BOLLETTINO - BULLETIN

TECNICO • TECHNICAL	●	GRUPPO • GROUP	**5**
RICAMBI • SPARE PARTS	●	NR • NO	**087**
INFORMAZIONI • INFORMATION		DATA • DATE	**01-18**

MODELLI: Rasaerba MR 55 TBI - MR 55 TBD - MR 55 HXF

SUBJECT: Cutting height adjustment lever kit

PREMODIFICA - OLD ASSY	POSTMODIFICA - NEW ASSY

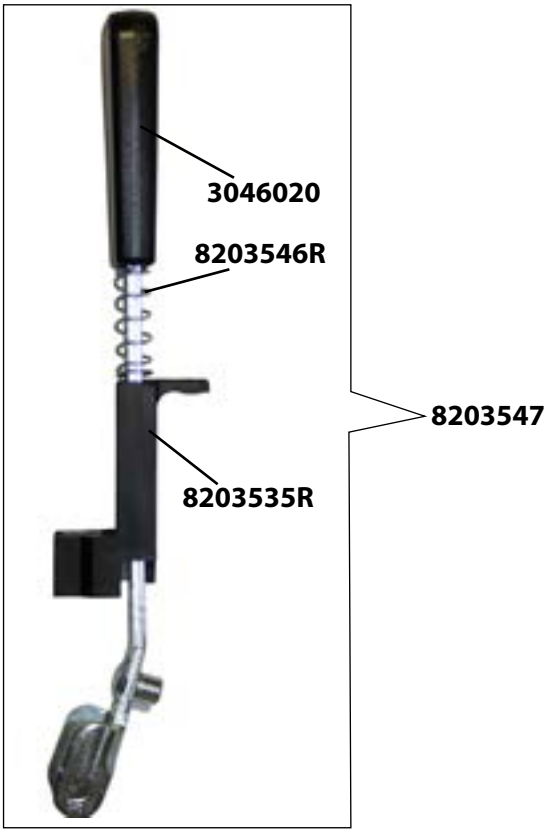
DESCRIPTION: Introduced a new cutting height adjustment lever with retainer and relative spring to guarantee its position during operation

INTERCHANGEABILITY: Yes, complete assy

PARTS AVAILABILITY: Only new parts will be supplied as spare parts

CUT-IN DATE: SN 6027432721

PREMODIFICA - OLD ASSY	POSTMODIFICA - NEW ASSY

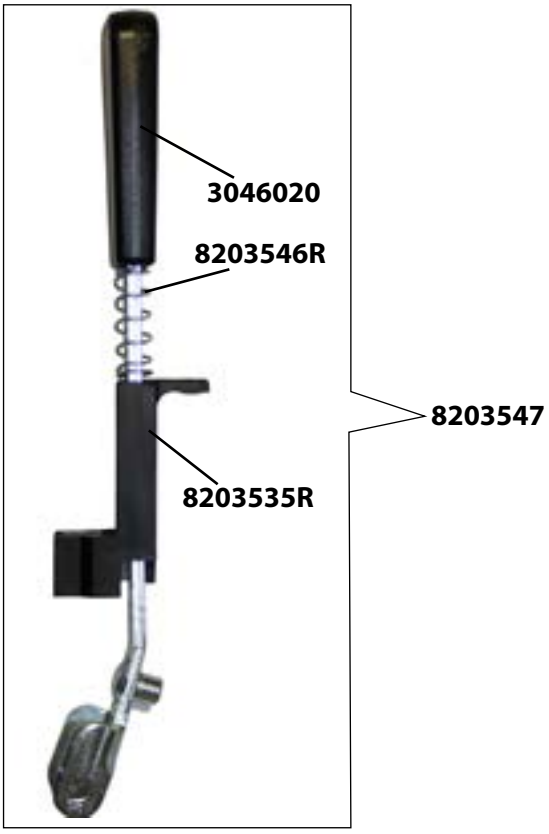
DESCRIPTION: Introduced a new cutting height adjustment lever with retainer and relative spring to guarantee its position during operation

INTERCHANGEABILITY: Yes, complete assy

PARTS AVAILABILITY: Only new parts will be supplied as spare parts

CUT-IN DATE: SN 6027432721

PREMODIFICA - OLD ASSY	POSTMODIFICA - NEW ASSY

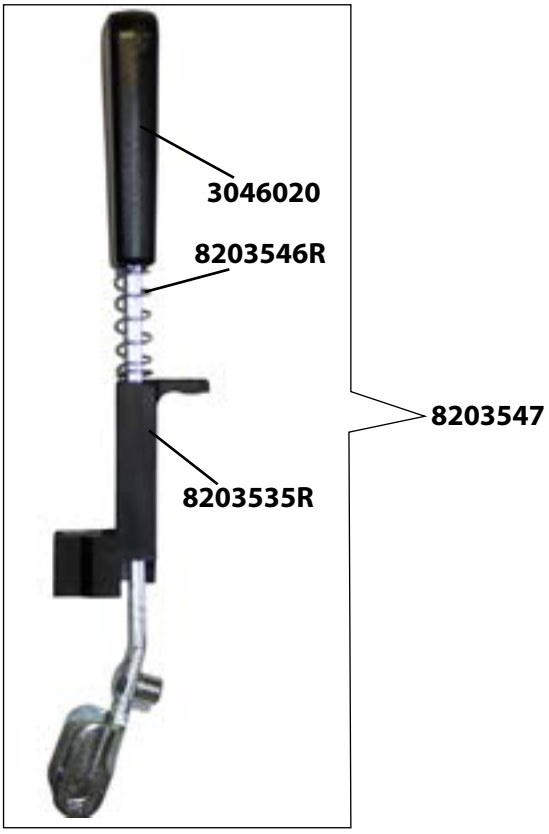
DESCRIPTION: Introduced a new cutting height adjustment lever with retainer and relative spring to guarantee its position during operation

INTERCHANGEABILITY: Yes, complete assy

PARTS AVAILABILITY: Only new parts will be supplied as spare parts

CUT-IN DATE: SN 6027432721

PREMODIFICA - OLD ASSY	POSTMODIFICA - NEW ASSY

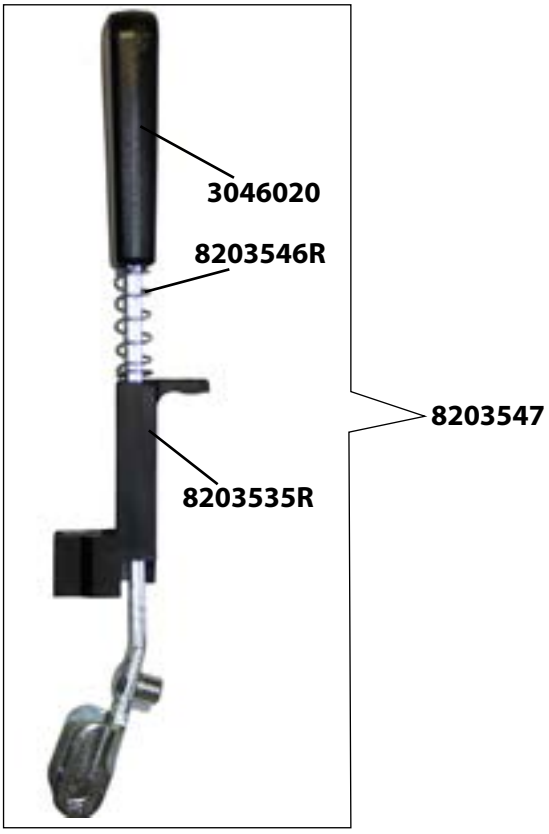
DESCRIPTION: Introduced a new cutting height adjustment lever with retainer and relative spring to guarantee its position during operation

INTERCHANGEABILITY: Yes, complete assy

PARTS AVAILABILITY: Only new parts will be supplied as spare parts

CUT-IN DATE: SN 6027432721

PREMODIFICA - OLD ASSY	POSTMODIFICA - NEW ASSY

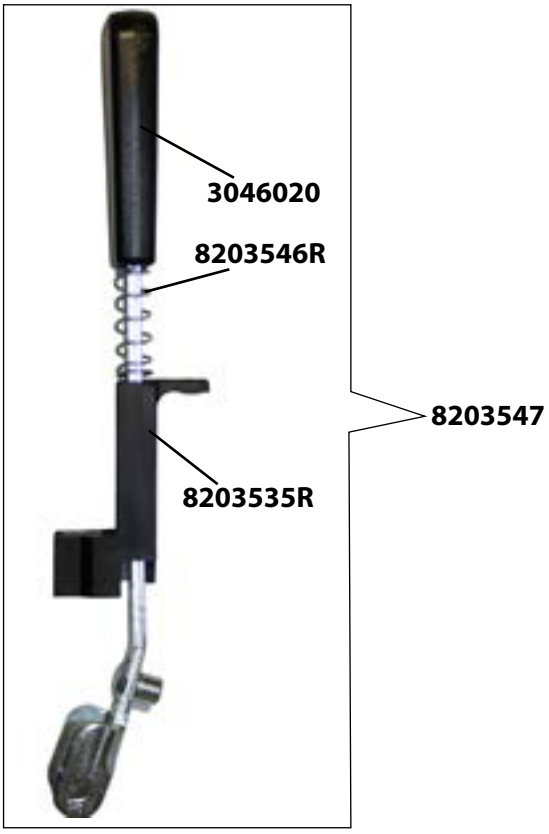
DESCRIPTION: Introduced a new cutting height adjustment lever with retainer and relative spring to guarantee its position during operation

INTERCHANGEABILITY: Yes, complete assy

PARTS AVAILABILITY: Only new parts will be supplied as spare parts

CUT-IN DATE: SN 6027432721
